# Bebauungsplan

## “ Seestraße/Schäfleswiese “

Gemeinde Steinenbronn

### Abwägung

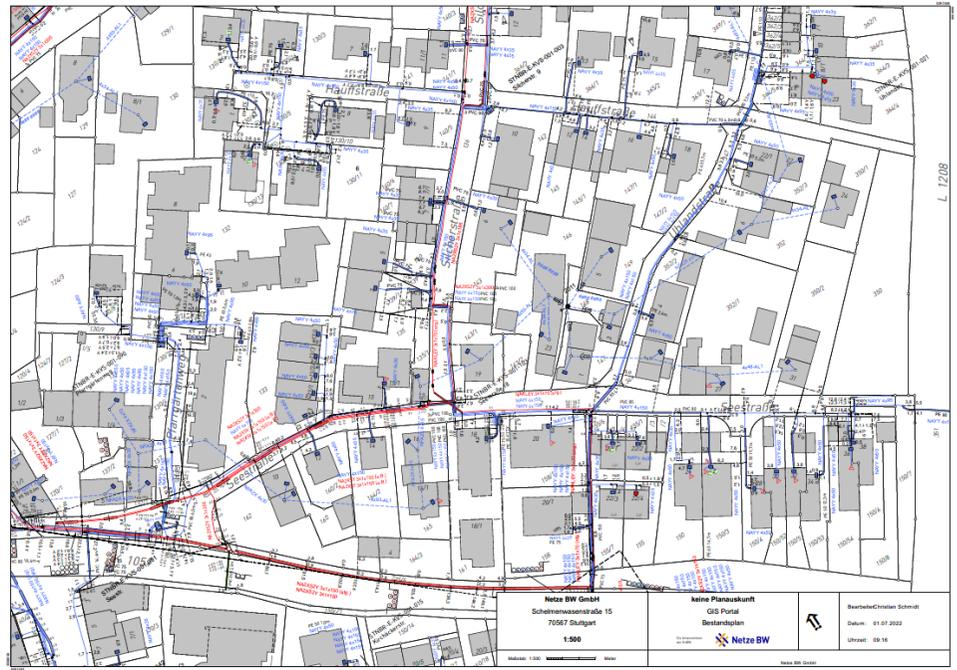
Nach Durchsicht der Planunterlagen ist festzustellen, dass sich im Plangebiet folgende Anlagen der Netze BW befinden:

- Ein 20-kV-Erdkabel
- Mehrere 0,4-kV-Erdkabel und 0,4-kV-Freileitungen

Die 20-kV-Erdkabel sind in beiliegendem Planausschnitt rot, die 0,4-kV-Erdkabel blau und die 0,4-kV-Freileitungen blau gestrichelt markiert. Unsere oben genannten 20-kV- und 0,4-kV-Erdkabel bitten wir lagerichtig in den Bebauungsplan aufzunehmen. Für Kabel, die sich außerhalb öffentlicher Straßen und Wegen befinden, beantragen wir die Ausweisung eines Leitungsrechts gemäß § 9 Abs. 1 Nr. 21 BauGB.

Für die Versorgung der zukünftigen Gebäude mit elektrischer Energie ist im ausgewiesenen Planungsbereich eine Umspannstation erforderlich. Wir beantragen nach § 9 Abs. 1 Nr. 12 BauGB die Ausweisung einer Fläche mit einer Größe von 5m x 6m für die Errichtung einer Umspannstation. Der Standort für die Umspannstation sollte gemeinsam im Verfahren festgelegt werden.

Die Kabel mit Ausnahme der Hausanschlüsse befinden sich entsprechend dem beigefügten Planausschnitt alle auf öffentlicher/gemeindeeigenen Flächen und bedürfen daher keines Leitungsrechts.

Beschlussvorschlag:

**Nicht Berücksichtigung**
